LIBEREC

ÚZEMNÍ PLÁN

PŘÍLOHA Č. 4

L.1.3 FRANTIŠKOV U LIBERCE

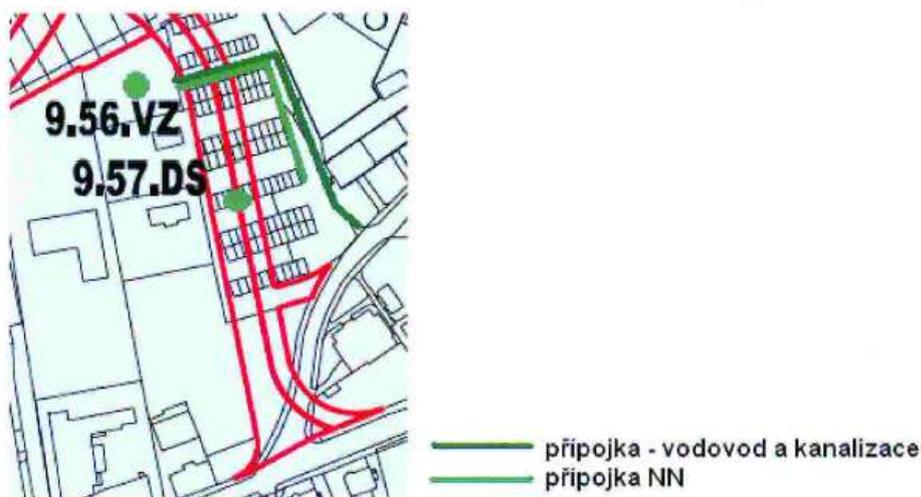
Výše uvedený pozemek je dotčen návrhem komunikace 9.57.DS (viz obr. níže) – jedná se o garáž v osobním vlastnictví (v KN zastavěná plocha a nádvoří) situovanou přímo v místě navrhované komunikace.

V blízkosti pozemku je rovněž navrhována další komunikace spojující jižní a severní průmyslovou zónu.

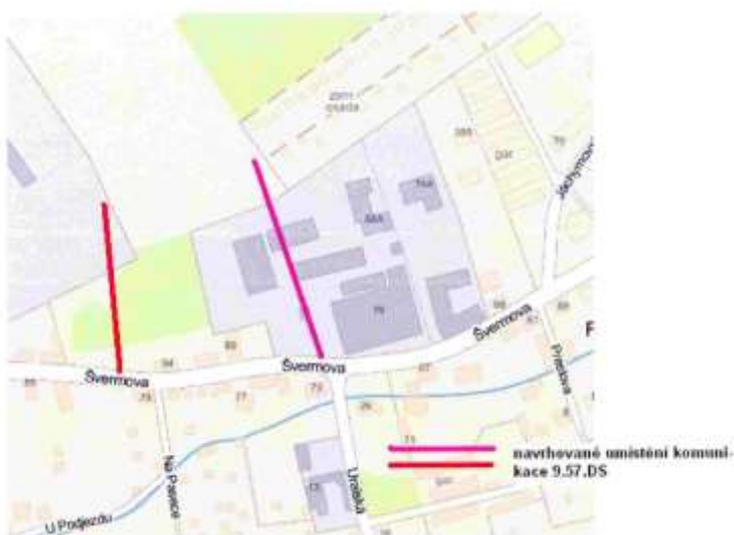
Po prozkoumání předkládaného konceptu územního plánu se domnívám, že existují i další varianty, kudy navrhované komunikace vést, a to tak, aby byly respektovány námitky výše uvedené. Komunikaci 9.57.DS by bylo možno „posunout“ více na západ do oblasti, kde se nenachází obytná zóna (viz obr. níže). První navrhovaná trasa (fialová čára) by mohla navazovat např. po umístění kruhového objezdu na křižovatce ulic Švermova a Uralská (současné vyřešení častých dopravních nehod na křižovatce). Druhá varianta (červená čára) je zcela mimo obytnou zónu i zónu průmyslovou.

Komunikaci spojující jižní a severní průmyslovou zónu lze naopak „posunout“ severním směrem až k okraji dle konceptu navrhovaného zvětšení plochy letiště Liberec (10.39.DL). Jako vzor provedení technického řešení komunikace v blízkosti přistávací dráhy je možno uvést řešení dopravní situace v blízkosti letiště Ruzyně v Praze.

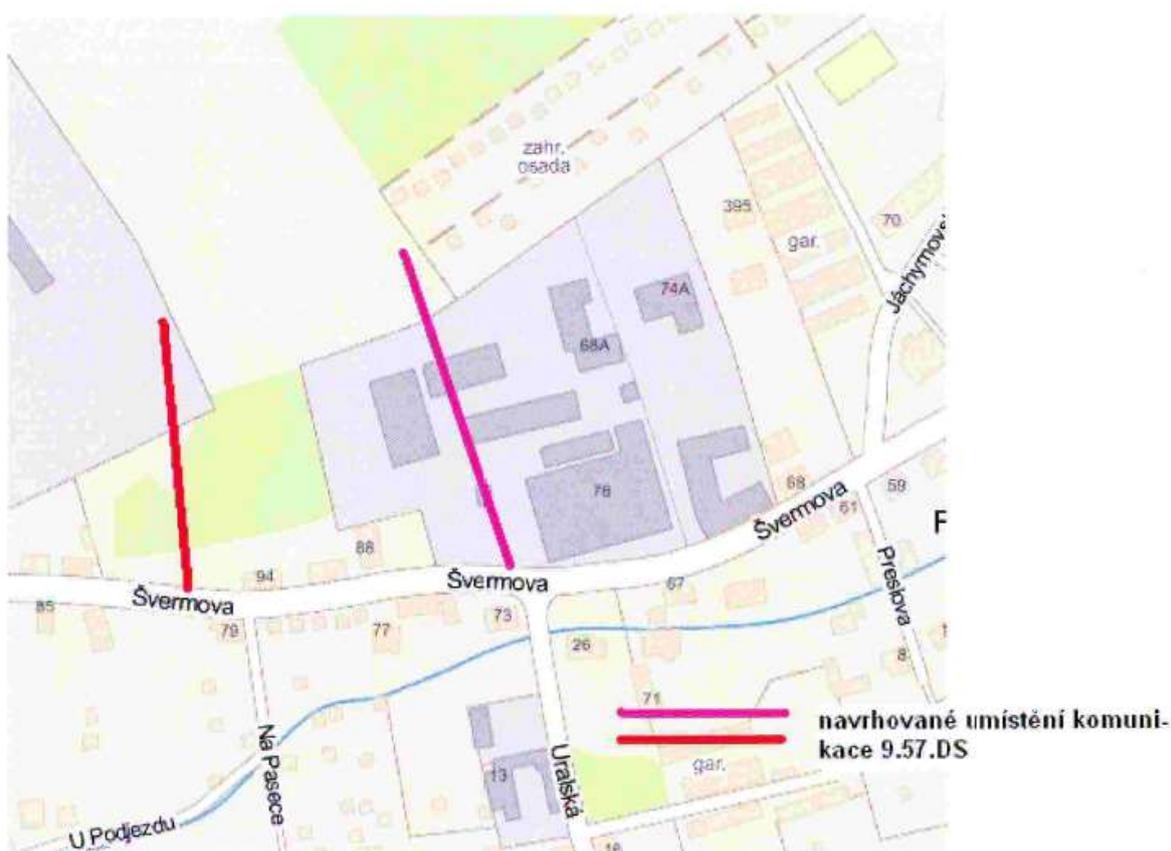
Jako vlastník pozemků p.č. 225 a 220/44 zásadně nesouhlasím s umístěním 2 komunikací (část komunikace spojující jižní a severní průmyslovou zónu v místě současné zahrádkářské kolonie – Osada Františkov sídliště a komunikace 9.57.DS v prostoru garáží mezi zahrádkářskou kolonií – Osada Františkov sídliště a ulicí Jáchymovskou) dle předkládaného konceptu územního plánu Liberce.
